# Hvidbog

## Kystbeskyttelsesprojektet for Område 1 Halsskov

Vedtægt Halsskov Nord, Projektbeskrivelse og Miljøkonsekvensvurdering

Revideret dato 26. november 2025

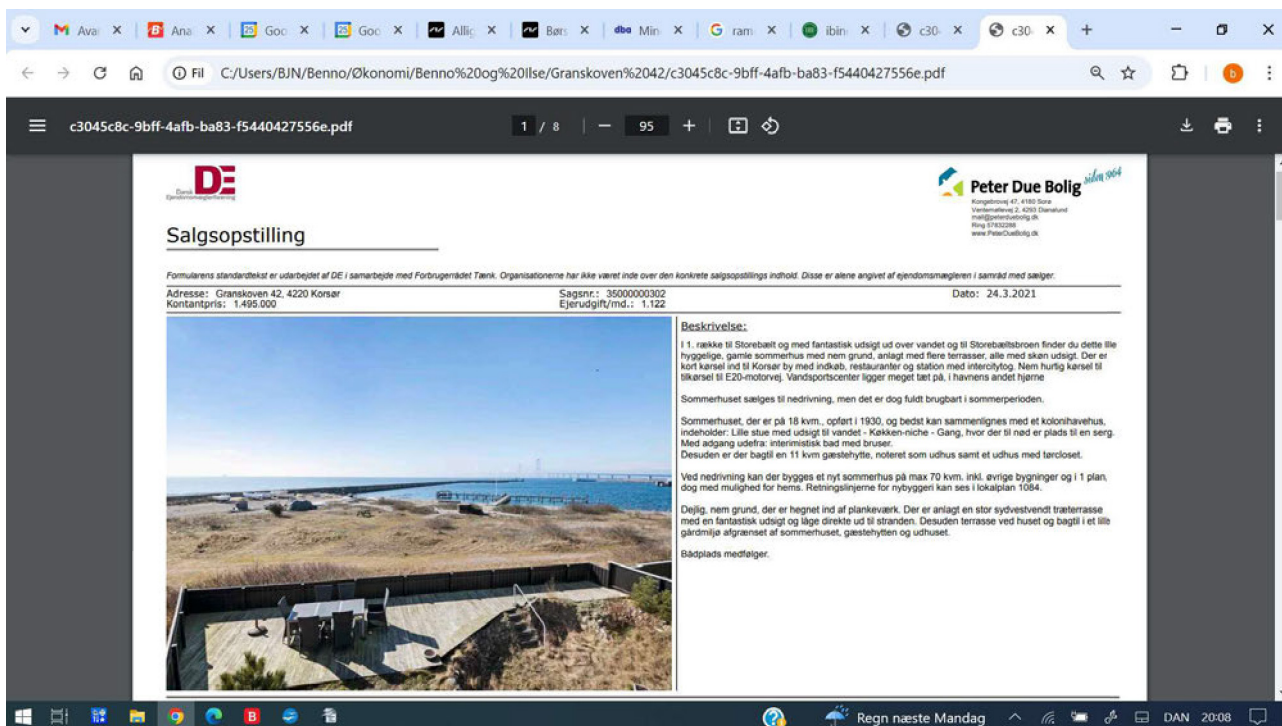
Jeg har som andelshaver i [REDACTED] konstateret, at tegningsmaterialet ikke giver fyldestgørende svar, og jeg har måttet konstatere, at jeg heller ikke hverken hos NIRAS eller hos den kommunale forvaltning har kunnet få svar, om der i forbindelse med den

indtegnede – og fuldstændig unødvendige og direkte kontraproduktive – rampe mellem nr. 25 og nr. 42 planlægges med en ekspropriation af dele af mit grundstykke, hvor jeg d.d. har min terrasse ud mod stien (kaldet ridestien) mellem de to andelsgrunde. Jeg vil ved en eventuel ekspropriation anføre, at der ikke er taget det behørigt hensyn, da Slagelse kommune kunne have valgt en løsning, som ikke nødvendiggjorde ekspropriation, eller kommunen helt kunne have udeladt den unødvendige rampe, da der er mindre end 40 meter til den nærliggende rampe på Molevej.

Min konkrete indsigelse mod denne unødvendige rampe - og mod dens helt uacceptable placering direkte op ad mit plankeværk og min terrasse - fremgår i selvstændigt høringssvar, da nærværende blot er tale om eksempler på de principielle problemer vedrørende **unødvendig** ekspropriation af andelshavernes grundstykker.

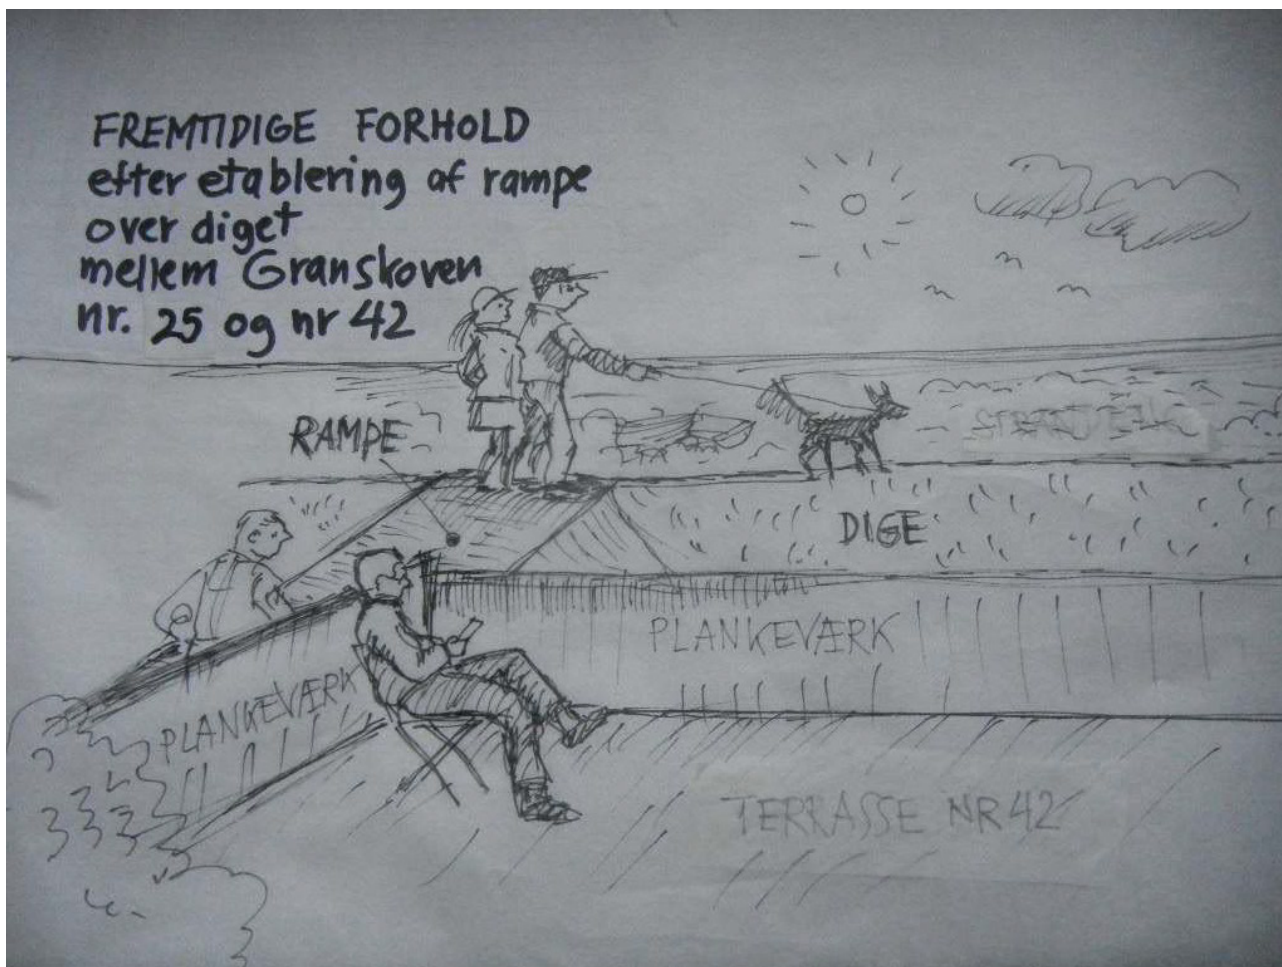
Det er absolut alle vel undt at nyde den dejlige udsigt. Men det er ikke særligt sjovt at bo lige klods nedenunder et udsigtspunkt og være en del af udsigten og kommentarerne fra personerne på toppen af udsigtspunktet få meter derfra – højt hævet over ens have og terrasse. Heldigvis er der en tilsvarende fin udsigt fra molen i tilsvarende højde, som let kan tilgås via Molevej mindre end 40 meter derfra, så det er ikke nødvendigt at kunne bestige og opholde sig på diget for at nyde udsigten. Men er man først kommet derop, går man jo ikke ned, før man selv og ens gæster har set sig mætte og alle har talt færdigt om den fantastiske udsigt, om husene bag diget, stedets historie osv. En del gæster vil selvfølgelig også bevæge sig lidt frem og tilbage på digekronen.

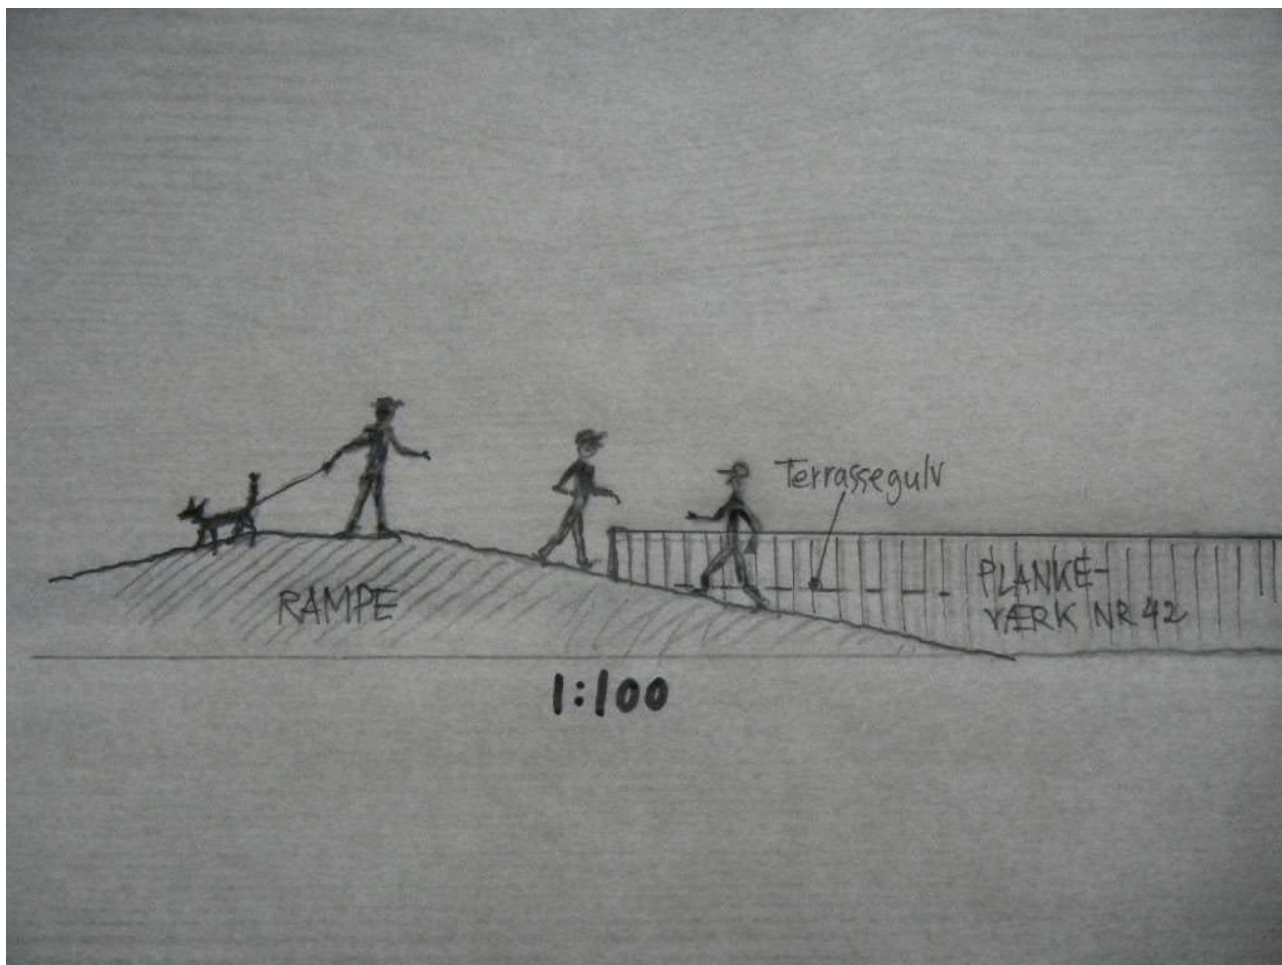
Ovenstående tegning er tilstræbt målfast. Det er forgæves forsøgt at indhente kommentar fra NIRAS, om man mener, at tegningen giver et retvisende billede.

Andelshavere som fremover skal leve med et forhøjet dige lige uden for deres have og terrasse, vil derfor føle sig voldsomt overbegloet af folk, som tager ophold på diget, eller som benytter digekronen som sti til strandarealet syd for molen – eller til en gåtur frem og tilbage.

Der er højdeforskelle mellem de forskellige grundstykker, men generelt vil digekronen ligge 1-2 meter over arealet og terrasser i haverne. Det betyder, at øjenhøjden på folk, der opholder sig eller går højt hævet på digekronen kun få meter fra andelshavernes grundstykker vil befinde sig mellem 2,5 og 3,5 meter over grundarealet i haver og terrasser, som støder ud til diget. Det vil ingen haveejer finde behageligt, når de ligger eller sidder på deres terrasse eller i deres have.

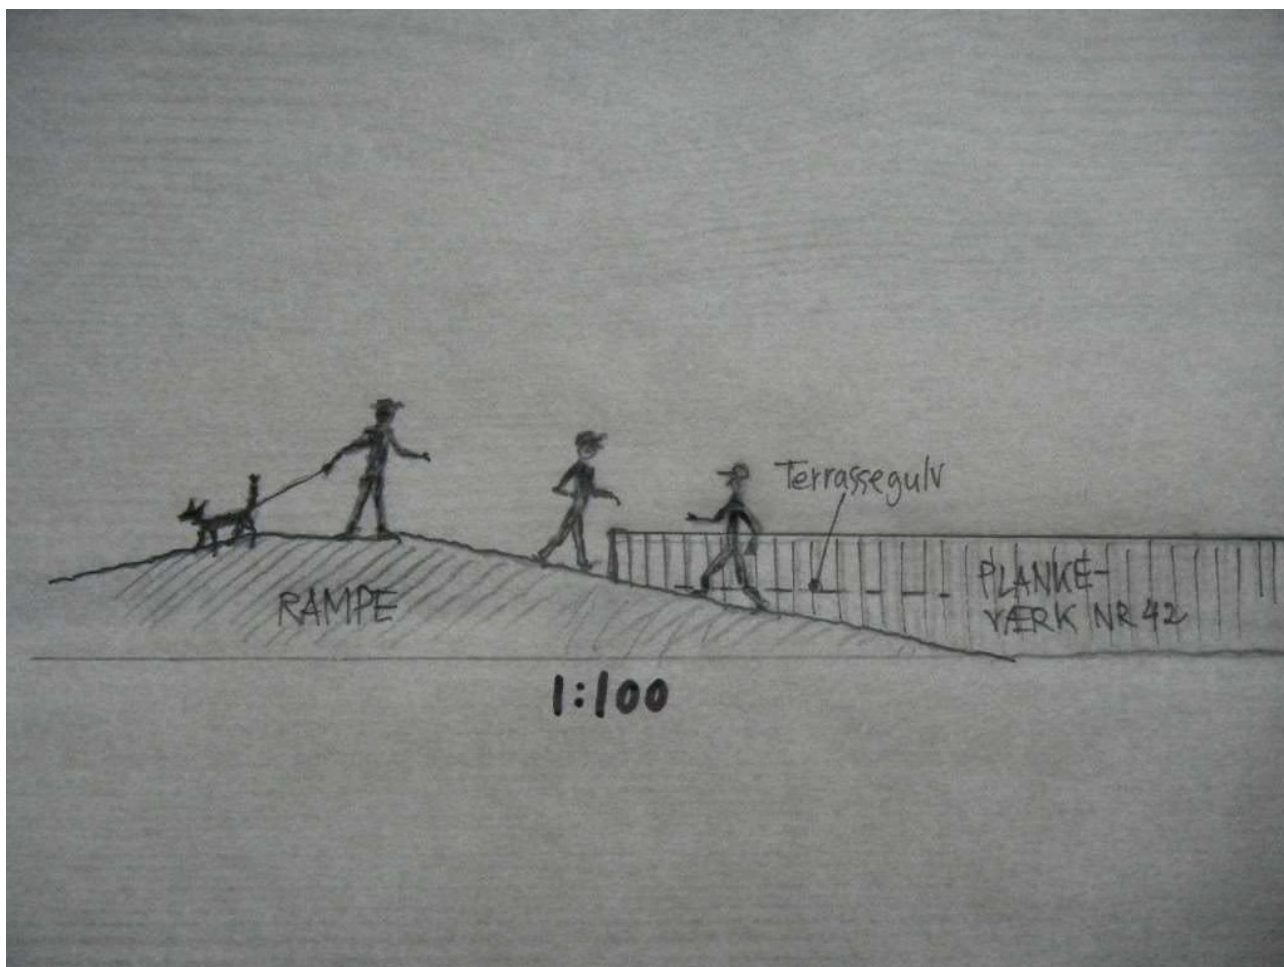
Ønsker man fra den kommunale forvaltnings side at fastholde en unødvendig digeovergang mellem Granskoven nr. 25 og nr. 42, bør man forinden opsætte en mock-up f.eks. i form som et jagttårn eller lignende, der kan bestiges, og med en interimistisk platform i 2,65 meters højde over havet placeret præcis på overgangsstedet på diget, så politikere, teknikere og beslutningstagere samt strandkoloniens beboere kan få adgang til at vurdere, hvordan virkeligheden vil blive efter etablering af en overgang over diget. Man vil i så fald også være velkommen til at sætte sig på en stol på min terrasse og i haven for at få et realistisk indtryk af, hvordan det fremover bliver at opholde sig der, hvis der etableres adgang til en sådan "udsigtsplatform" på toppen af digekronen.

Ovenstående tegning er tilstræbt målfast. Jeg har på forhånd opgivet at indhente kommentar fra NIRAS, om man mener, at tegningen giver et retvisende billede. \_\_

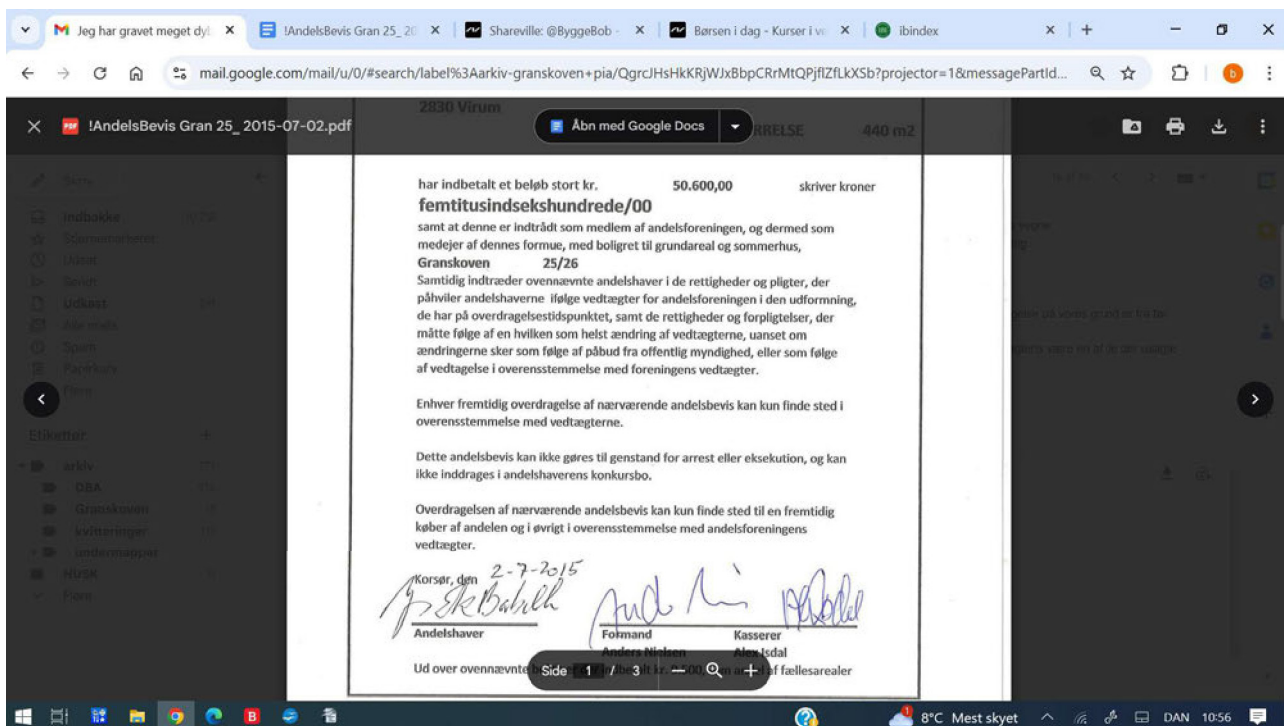
Jeg er blevet opmærksom på, at [REDACTED], som har deltaget i digegruppen, på vegne af sig selv og 2 andre deltagere i digegruppen har indgivet høringssvar, hvor hun – udokumenteret – meddeler, at der findes en andelsgrund med betegnelsen [REDACTED]. Det er jo desværre meget uheldigt, at hun og de øvrige 2 deltagere er blevet bærere af denne fejlopfattelse, som formentlig baserer sig på gamle udokumenterede rygter fra en tidligere kasserer i foreningen. Hvis kommunens forvaltning vil tage denne udokumenterede påstand til følge, må forvaltningen bede de pågældende (som har oplysningen fra Granskovens kasserer, og derfor har adgang til at bede vedkommende om dokumentation) om at fremlægge bevis enten i form af kopi af andelsbevis for den påståede andel nr. 26 – eller kopi af samtlige andelsbeviser i foreningen til brug for en optælling, da en sådan optælling vil vise, at der kun eksisterer 68 andelsbeviser og 68 andelsgrunde. Medmindre der kan fremlægges klar dokumentation for andet må den kommunale forvaltning lægge til grund, at BBR-registeret er retvisende, og der skal derfor ikke beregnes en andel for dette ikkeeksisterende areal.

Det ses tydeligt af nedenstående kort udarbejdet ved landinspektørens **fastlæggelse af andelsgrænser** den 30. april 2014, at betegnelsen 25/26 dækker over en andelsgrund (i BBRregistret angivet som [REDACTED]), og at der ikke er nogen andelsgrund med betegnelsen [REDACTED]
